DODATOK Č. 1 K ZMLUVE O DIELO

Realizácia stavby „Rekonštrukcia - pešie plató v Záturčí - I. etapa“

Zmenový list-práce naviac		ZML č. 1	
ZHOTOVITEĽ: JGSTAVINGPLUS s.r.o. Žarnovica OBJEDNÁVATEĽ: Mesto Martin AUTORSKÝ DOZOR/ PROJEKTANT: Ing.Pavel Pán ZMLUVA: 4/IO/2023		STAVBA: Pešie plató v Záturčí I.etapa NÁZOV: SO-1 Rekonštrukcia - pešie plató v Záturčí			
Vplyv na zmluvný časový hramonogram: Vplyv na zmluvnú cenu:		ÁNO ÁNO			
Dôvody zmeny: Vodorovné konštrukcie Položka z Rozpočtu č.7 Vyrovnávací a spádový betón sa dopĺňa o položku č.34,35 z dôvodu zvýšených búracích prác oproti PD hr.8cm.vid'.rozpočet práce naviac obr.č.1,2,3,4,7,9					
Ostatné konštrukcie a práce - búranie Položka z Rozpočtu č.17 sa dopĺňa o položku č.38 z dôvodu zvýšených búracích prác oproti PD hr.12cm.vid'.rozpočet práce naviac obr.č.1,2,3,4,7,9					
Položka z Rozpočtu č.20 sa odpočítava suma -147,41€ a mení sa oproti PD na položku č. 39,40 z dôvodu širšieho otvoru dilatácie a nového dilatačného otvoru pri stene budovy. Vid'.rozpočet práce naviac obr.č.15,17

Obr.č.14

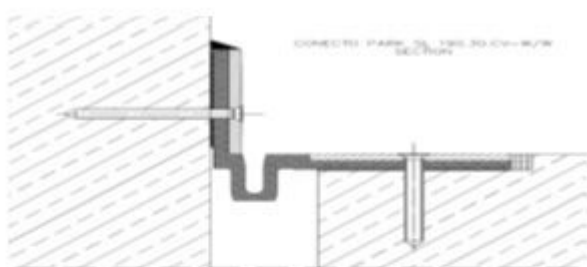
Zmenový list-práce navyiac		ZML č. 3	
ZHOTOVITEĽ: JGSTAVINGPLUS s.r.o. Žarnovica OBJEDNÁVATEĽ: Mesto Martin AUTORSKÝ DOZOR/ PROJEKTANT: Ing.Pavel Pán ZMLUVA: 4/IO/2023			STAVBA: Pešie plató v Záturčí I.etapa Názov: SO-05 Rampa		
Vplyv na zmluvný časový harmonogram:			ÁNO		
Vplyv na zmluvnú cenu:			ÁNO		
Dôvody zmeny: Ostatné konštrukcie a práce - búranie Položka s Rozpočtu č.13 sa neuplatňuje z dôvodov nízkej kvality PVC žlabov z PD nakoľko PVC žľab sa po určitom čase vykrúca a ohýňa pri tepelných zmenách exteriéru t.j. znižuje sa rozpočet o sumu -895,93 € vid'.obr.č.13 Nahrádza sa položkou č.44 ACO Multiline z polymer betónu pre exteriérové odvodnenie a väčšiu kvalitu a dlhšiu životnosť.Vid'.obr č.14					
Zoznam Príloha k Zmenovému listu:

Nový odvodňovací žlab z polymerbetónu

10	936 172 139	ACO Multiline - líniový odvodňovací systém ACO® - 5,0m Líniový odvodňovací sys-tém z polymér betónu s plastovým roštom, s triedou zaťaženia B2125 (12,5t)s košom na nečistoty	ks	1	1 620,00 €	1 620,00 €
		Navýšenie o sumu				1 620,00 €
7		Odpočet položky č.7			-895,93 €	
Celková suma práce naviac SO-05 Odvodnenie v rozsahu SO-01 plus bez DPH						724,07 €

obr.č.15

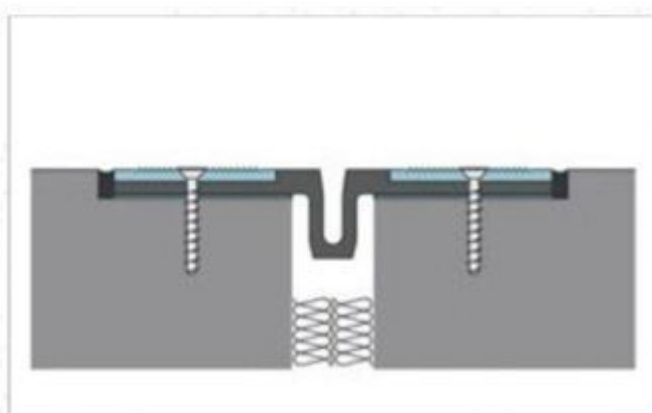
SO-01 - Dilatácia pešie plató od steny

obr.č.16

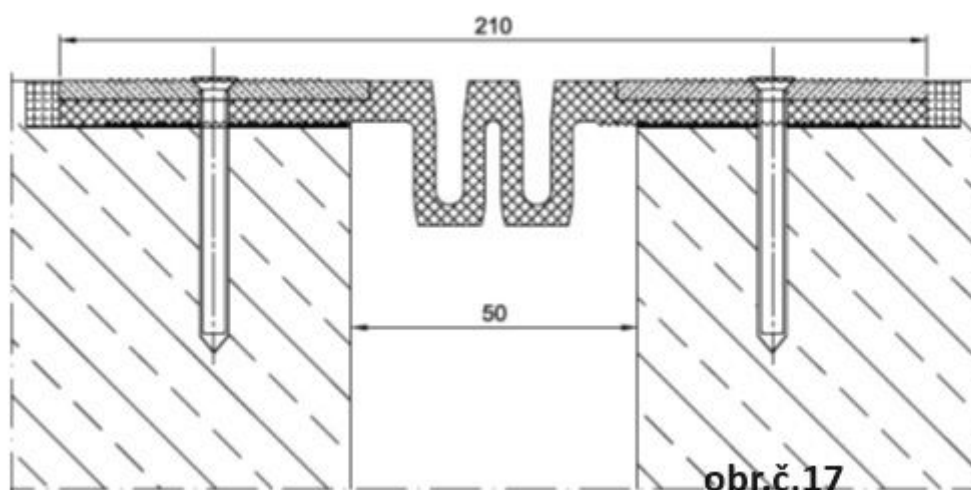
Zmenový list-práce navyše		ZML č.2	
ZHOTOVITEĽ: JGSTAVINGPLUS s.r.o. Žarnovica OBJEDNÁVATEĽ: Mesto Martin AUTORSKÝ DOZOR/ PROJEKTANT: Ing.Pavel Pán ZMLUVA: 4/10/2023			STAVBA: Rekonštrukcia - pešie plató v Záturčí NÁZOV: SO-2 Rampa		
Vplyv na zmluvný časový harmonogram: Vplyv na zmluvnú cenu:			ÁNO ÁNO		
Dôvody zmeny: Ostatné konštrukcie a práce - búranie					
Položka z Rozpočtu č.19,20,33,34,35,36,37 sa odpočítavajú z dôvodu nerealizácie týchto stavebných prác t.j -1438,21€ a nahrádzajú sa položkou č.40,41					
Položka č.40 Frézovanie rampy					
Položka č. 41 Zapílenie a príprava podkladu pre montáž vodotesnej dilatácie z nerezovej ocele a pružnej výplne s vysoko modifikovaného PVC. Prekrytie medzery 20-40 mm s kompenzáciou konštrukčných pohybov, horizontálne 30 mm a vertikálne 20 mm, typ SL190.30.W, vrátane úpravy na koncoch dilatácie.vid'.obr.č.16					
Položka č. 42 výkop ryhy z dôvodu osadenia nového zábradlia na betónové pätky.vid'.obr.č.5,6,8,

SO-02 – Dilatácia Rampa
